# B&O Serviceanvisning

## STANDARD 505 K.

Standard 505 K er en Videreførsel af Standard 413 K, hvorfor der her kun medtages Diagrammet. Af væsentlige Ændringer kan nævnes Tonekontrollen, hvor Diskantafskæringen sker ved Hjælp af Modkobling. De to Blokke mellem Udgangsrørets Anode og Tonekontrollen (Pos. Nr. 14 og 16) er i Standard 505 K. ændret til henholdsvis 50 og 100 pF.

DIAGRAM

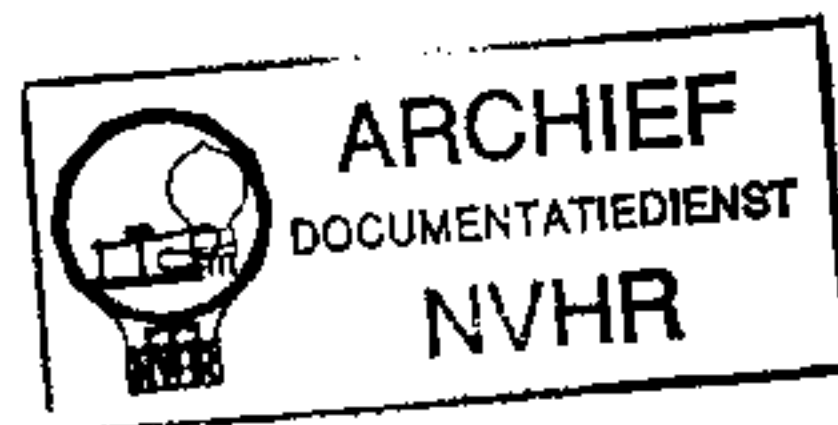
Endvidere er Stelforbindelsen til Kontakterne 6 og 10 paa Tonekontrollen fjernet, og mellem disse Kontakter og Anoden af UAF 41<sub>2</sub> er indskudt en Modstand paa 100 K $\Omega$ , hvorved der i Forbindelse med ovennævnte Blokke opnaas en passende Modkobling for de høje Frekvenser. Anodespændingen til UM 4 er af Hensyn til Ustabilitet tilsluttet efter Filtermodstanden (Pos. Nr. 17).
